GAP signalétique

rencontre du 15 février 2015

Cette 4e rencontre est une réunion technique consacrée à analyser les différents points du village et à faire des propositions de signalisation.

Place du fossé

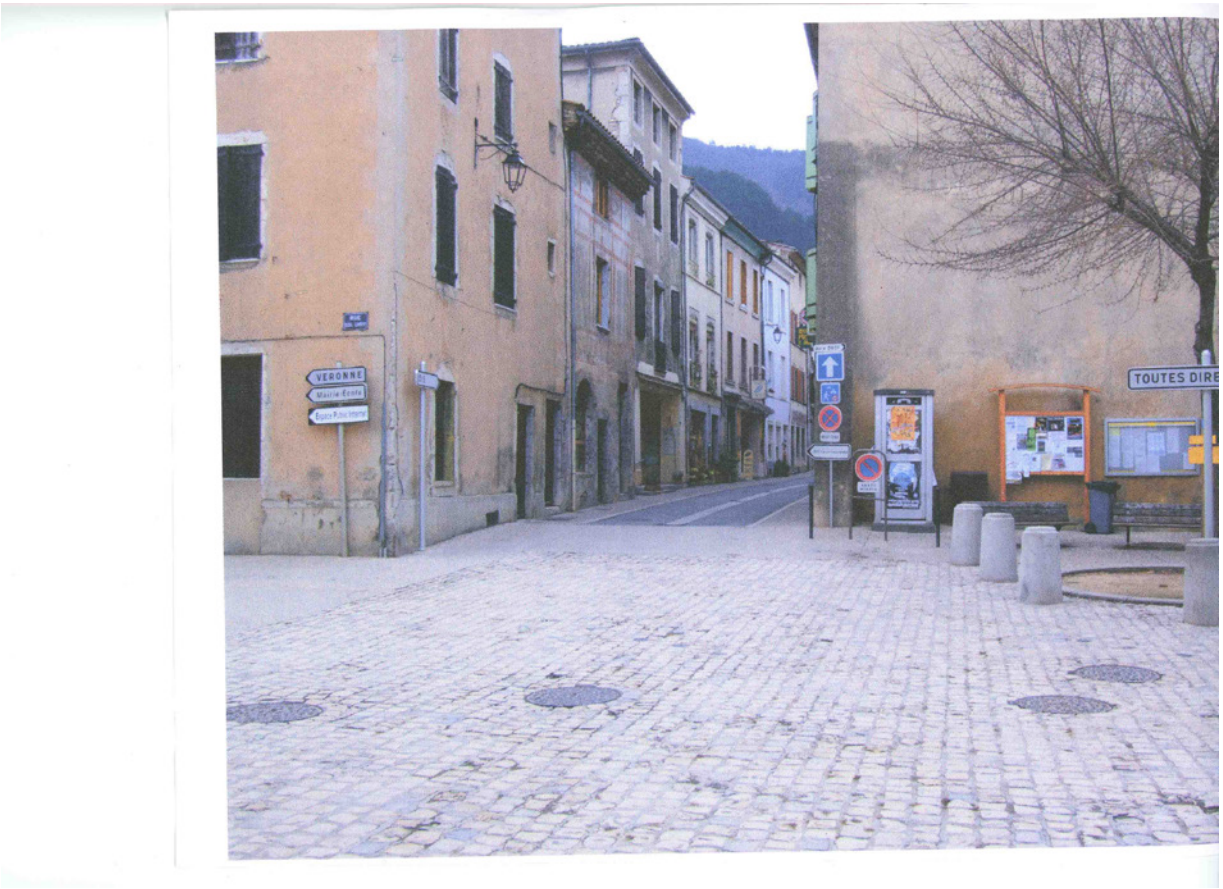
supprimer les infos hors indications routière à droite début Grande Rue
1) un panneau type 1 à droite, sur la placette, aux alentours de l'arbre.
2) panneau à créer de type 2 sur le côté gauche, avec d'autres (église, OT, Poste, pharmacie, ...).
3) Contre le bar des sports, panneau type 2 indiquant le stade, tennis, bibliothèque, camping cars...
(à supprimer panneaux place Nouvel Hôtel)
